Dagordning medlemsmöte 2022-03-09

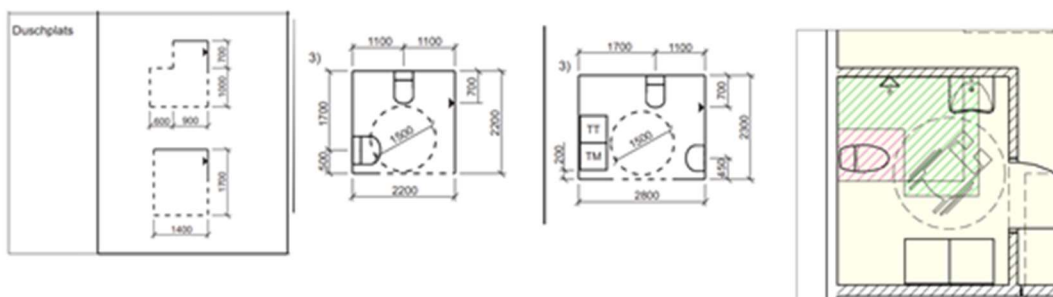
I ett projekt med en ombyggnad till ett LSS-boende har man ritat in badrum som är inredda enligt höjd nivå med måtten 2800 x 2300 mm (i något fall lite större). De har tvättmaskin och torktumlare ritade mot ena kortsidan och dusch och tvättställ mot andra enligt bifogad bild. Som jämförelse har jag även klistrat ett RWC med dusch där duschen placeras på motstående sida från tvättstället i standarden. Tittar man även på funktionsmåtten för duschar så ser man att i exemplet med TM/TT klarar man inte måtten.

Den som ritat har ju uppenbarligen använt sig av standarden så att det borde vara ok. Samtidigt är det en arbetsplats och då bör det bli alldeles för trångt om de boende är behov av hjälp i badrummet.

Hur skulle ni tänka i det här fallet? Hur ser ni på placeringen av duschen i exemplet i standarden?

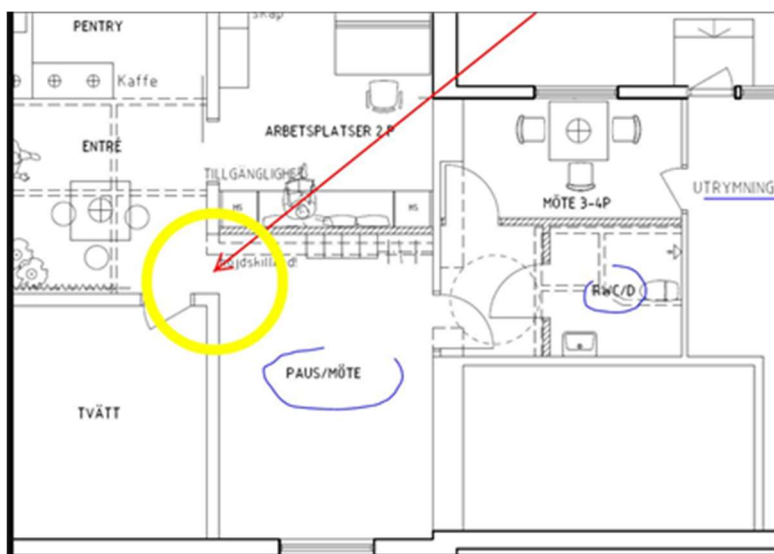
Jag vill bara dubbelkolla med er om jag resonerar rätt: en ombyggnad av bef lägenheter till ett kontor. På plats upptäcktes det en nivåskillnad på 50 mm enl bilden.

AFS 2020:1 säger att RWC och Pausrum sk alltid vara tillgängliga.

BBR nämner i kapitel 3:5 (tillgänglighet vid ändring av byggnader) att "nivåskillnader mellan hygienrum och utrymmet utanför dörren bör utjämnas" men pausrum eller pentry nämns inte i samma kapitel. Jag skulle gå på AFS linje och kräva utjämnning av nivåskillnad med en liten ramp (Nivåskillnad är dock bara 50mm). Kan rampen vara då avtagbar, skall den ha avåkningsskydd, bredd 1300 och räcken? Känns lite överkill. Vad tycker ni?
